DETERMINAZIONE DEL DIRIGENTE SERVIZIO VIA/VINCA 19 settembre 2024, n. 450

[ID VIP 10447] - Parco eolico costituito da 17 aerogeneratori, dei quali 13 di potenza pari a 6 MW e 4 di potenza pari a 5 MW, per una potenza complessiva di 98 MW, da realizzarsi nei comuni di Celenza Valfortore (FG) e Carlantino (FG), con opere di connessione alla RTN e sistema di accumulo da 30 MW ricadenti anche nei comuni di Casalnuovo Monterotaro (FG), Casalvecchio di Puglia (FG) e Torremaggiore (FG). Istanza per il rilascio del Provvedimento di VIA statale ex art. 23 del D.lgs. n. 152/2006 e ss.mm.ii. Proponente: Rinnovabili Sud Due S.r.l.

Relazione tecnica a supporto dell'istruttoria sul progetto
ID_VIP 10447

Figura 1 – Inquadramento su cartografia PPTR (Componenti idrologiche)

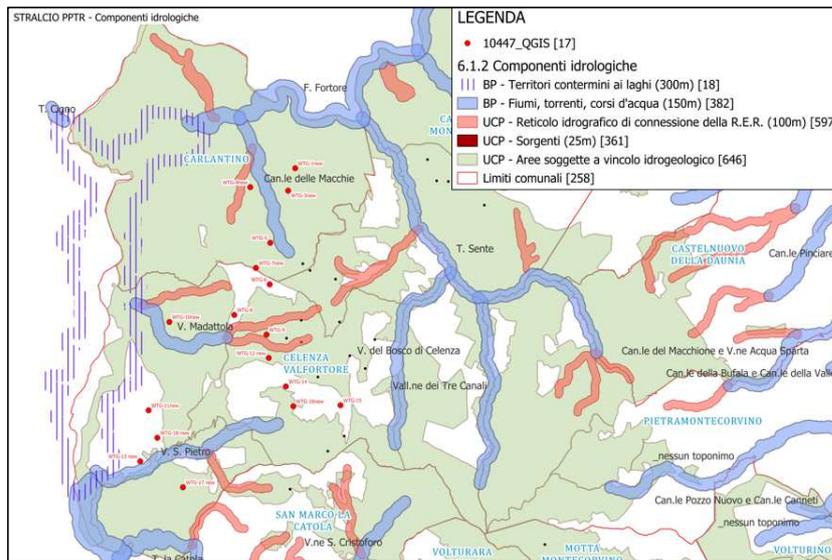
Il progetto delle turbine con relative piazzole definitive e di montaggio interferisce con aree soggette a **vincolo idrogeologico**; mentre per quanto riguarda le piazzole di montaggio e piccole porzioni delle piazzole definitive si registra un’interferenza con i **versanti**; infine, il cavidotto interferisce con **Fiumi, torrenti e corsi d’acqua iscritti negli elenchi delle acque pubbliche** e con **Reticolo idrografico di connessione della R.E.R.**

Figura 2 – Inquadramento su cartografia PPTR (Componenti botanico-vegetazionali)

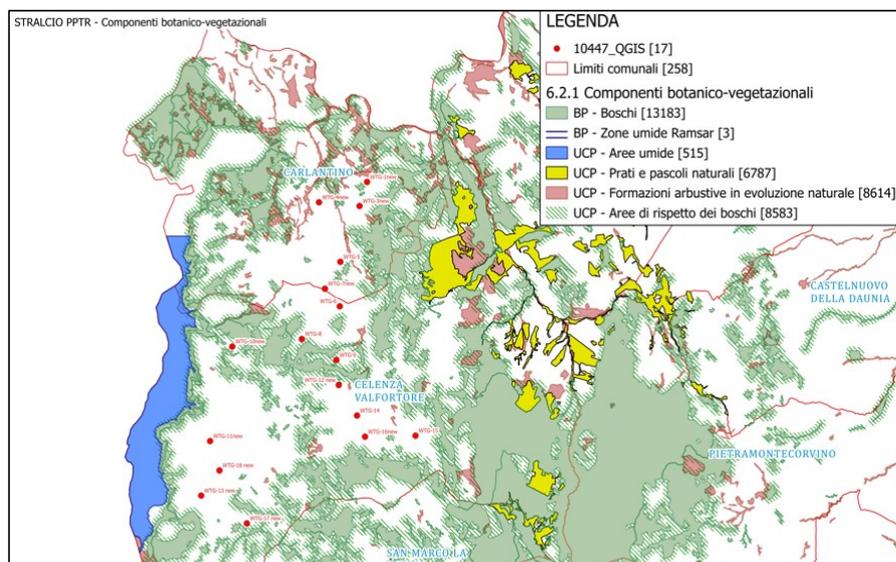
Le piazzole di montaggio e cavidotto intercettano le aree di rispetto dei **Boschi**; mentre esclusivamente il cavidotto intercetta **Formazioni arbustive in evoluzione naturale, Prati e pascoli naturali**.

Figura 5 – Aree Non Idonee DGR2122: IBA 126 Monti della Daunia

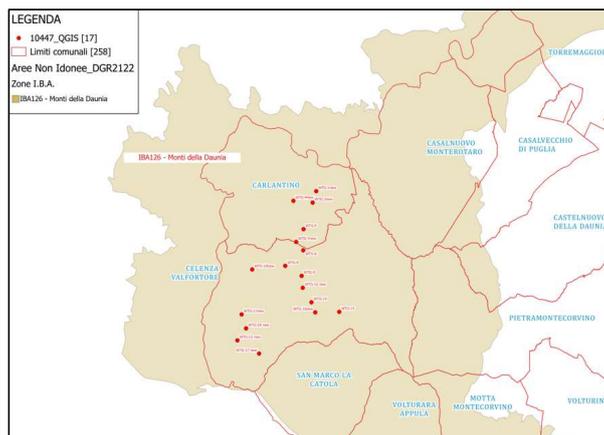
La scrivente ha riscontrato solo le seguenti interferenze con le Aree Non Idonee DGR2122:

- L'installazione **contravviene al R.R. 24/2010**. L'analisi ha infatti evidenziato che l'impianto eolico:
 - o **ricade** nella perimetrazione e/o nel relativo buffer di 5 km di **Important Birds Area** (I.B.A.) e, in particolare, ricade nell'**IBA126 "Monti della Daunia"**;

Figura 3 – Aree Non Idonee DGR2122: Aree tampone

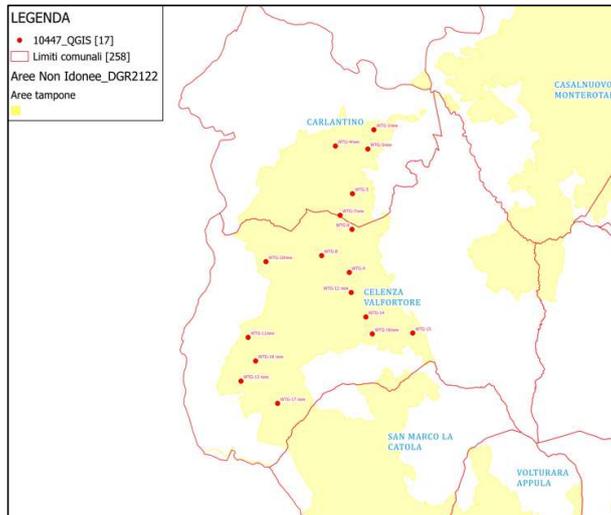
- o **ricade** nelle perimetrazioni delle aree appartenenti alla Rete ecologica Regionale per la conservazione della Biodiversità (REB) come individuate nel PPTR, DGR n. 1/10 ed in particolare rientra nelle perimetrazioni delle **"Aree tampone"**;

Figura 10 – Uso del suolo dell’area di progetto

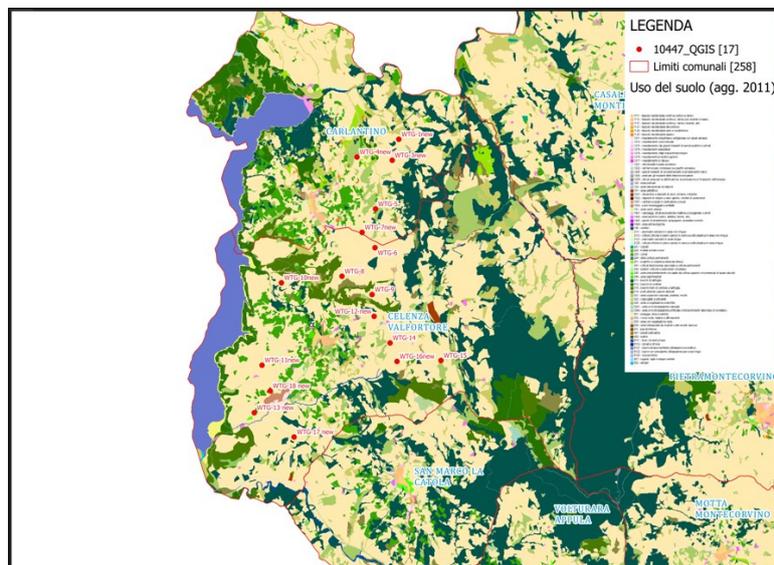
L’area potenzialmente può essere interessata da produzioni di pregio (vino, olio), ma per le caratteristiche di conduzione agricola e pedoclimatiche, attualmente, non sono state riscontrate.

Pertanto, sulla base della documentazione in possesso non è possibile verificare se la realizzazione dell’impianto eolico risulterà influente in relazione ad eventuali alterazioni/diminuzioni delle aree oggetto di possibili colture di pregio.
